品番	TLNW46Z	品名	台付サーモスタット混合水栓	1 / 3
----	---------	----	---------------	-------

<b>金具補修品互換性情報</b>	製品の前期型品・後期型品によってキャップの外し方が異なりますので、キャップの形状を確認してキャップを取り外してください。	2-A1-0067
-------------------	--	-----------

<b>件名</b>	キャップ補修時の注意情報
<b>対象製品</b>	TL385CG TL385CGZ TL385CGF TL385CGFZ TL385CG1F TL385CG1FZ TL385CF TL385CFZ TL396-1 TL396-1Z TL396EN TL396ENZ TL396N TL396NZ TL396T TL396TZ TL492-1S TL492-1SZ TL492S TL492SZ TLW46-1R TLW46-1RZ TLNW46 TLNW46Z

### 前期・後期型製品識別方法

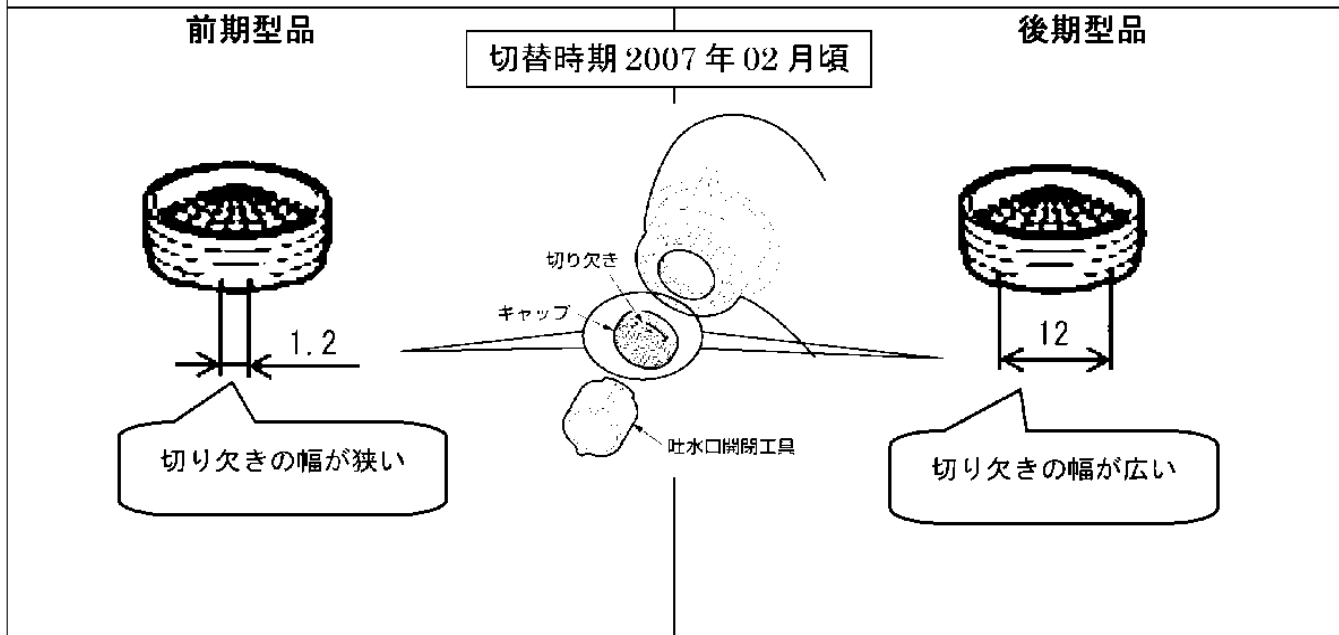
前期型品	後期型品
ドライバーで取外してください。	開閉工具【TH85147】で取外してください。

**注意** 前期型品と後期型品は取外し方が異なりますので必ず切り欠き幅をご確認ください。前期型にはTH85147は使用できません。
